## NOTIFICACION DE LAS ACLARATORIAS Y MODIFICACIONES AL PLIEGO DE BASES Y CONDICIONES No. PBC-01-2014/JA

### Programa de Agua y Saneamiento para Pequeñas Ciudades y Escuelas

<b>Tipo y número de procedimiento:</b>	Licitación Pública Nacional (LPN-01-2014/JA)
<b>Nombre del procedimiento:</b>	Mejoramiento del Sistema de Agua Potable y Construcción del Sistema de Alcantarillado Sanitario del Casco Urbano del Municipio de Jacaleapa
<b>Proceso PA Específico No.:</b>	1
<b>Proceso del Portal</b> <a href="http://www.honducpras.gov.hn">www.honducpras.gov.hn</a>	<b>No.: 1</b> LPN-01-2014/JA

### DETALLE DE POZO

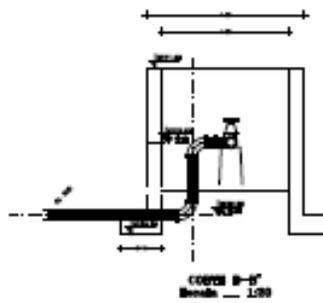
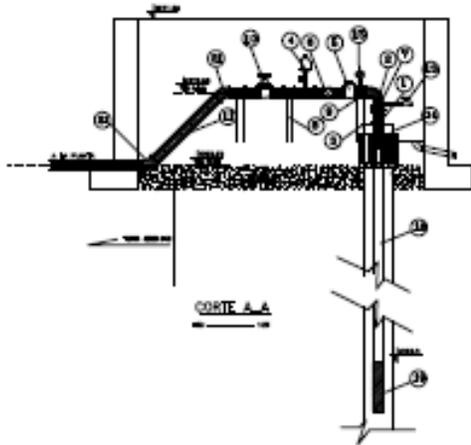
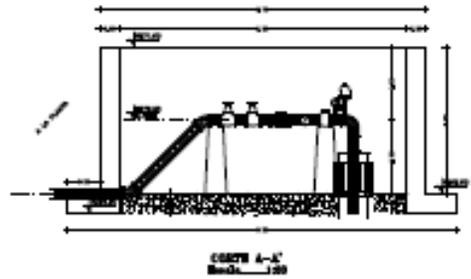
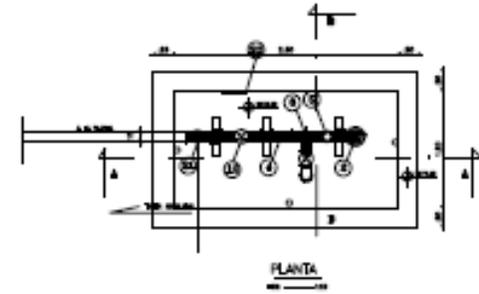
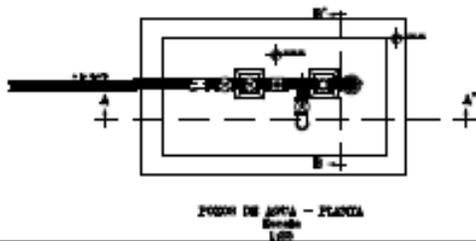
92	Definir si la actividad Cerco de Alambre en Caseta de pozos, Inciso 1.08, Pág.100 de Memoria Descriptiva, este incluye: Dados, Postes de Concreto, Portón de Madera, Alambre de Púas y si la separación entre postes es de 1.50m o 2.50m según esquema de plano PD-04 (Corresponde a línea de Inducción de Agua Potable)	<ol style="list-style-type: none"> <li>1. La actividad Cerco de Alambre incluye: <ol style="list-style-type: none"> <li>a. Dados de concreto</li> <li>b. Postes de Concreto</li> <li>c. Portón de Madera</li> <li>d. Alambre de púas</li> </ol> </li> <li>2. Los dados de concreto solo van en los postes esquineros, de anclajes y en el portón.</li> <li>3. La separación entre postes es de 2.50 mts.</li> </ol>
93	Solicitamos se nos proporcioné un plano donde se aprecie en mayor detalle el pozo que se debe perforar, como ser diámetro, instalación de ademe y el engravado.	Se adjunta plano de pozo tipo, se envía el archivo digital en AutoCAD 2010.

Se adjuntan especificaciones de equipos solicitados, Presupuestos que se modificaron y planos del pozo tipo, cajas de registro y trampa de grasas.

### DETALLE DE CAJA DE REGISTRO

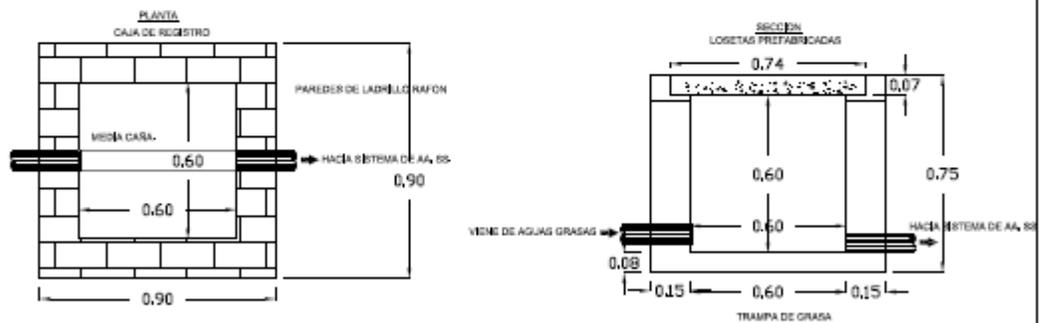
66	En cantidades de obra no están incluidas las cajas para válvulas.	Agregar el ítem 1.22 de <b>MEJORAS RED DE DISTRIBUCIÓN:</b> <b>1.22 Cajas de registro = 137 unidades</b>
67	Según visita de campo, el tanque se construirá contiguo al tanque La Verónica I, el espacio nos parece muy pequeño para ubicar el tanque, por lo que se requerirá relleno y muro de contención (por la cercanía con el otro tanque que está más alto; y por la colindancia con la calle) Aclarar.	El lugar indicado en la visita de campo es suficiente para la construcción del tanque.
68	Indicar listado de accesorios de línea de conducción.	La cantidad de accesorios a utilizar, deberán considerarla dentro de la actividad suministro e Instalación de tubería. Tomando como referencia los planos.
69	El bebedero incluye la válvula de control antes del codo de subida	Si está incluida.
70	Los cielos falsos están indicados de plycem, esta es una marca, dentro de la marca existen varios tipos de láminas para acabados de techo, paredes, etc. (ejemplo plystone, fibrolit, tablatek, fibrocel, etc.) favor aclarar o	Utilizar lamina fibrolit, con estructura de aluminio como se observa en el plano del centro agrícola: <b>08_(EL PARAISO) Detalles Estructurales de Techos - Secundaria - Jacaleapa</b>
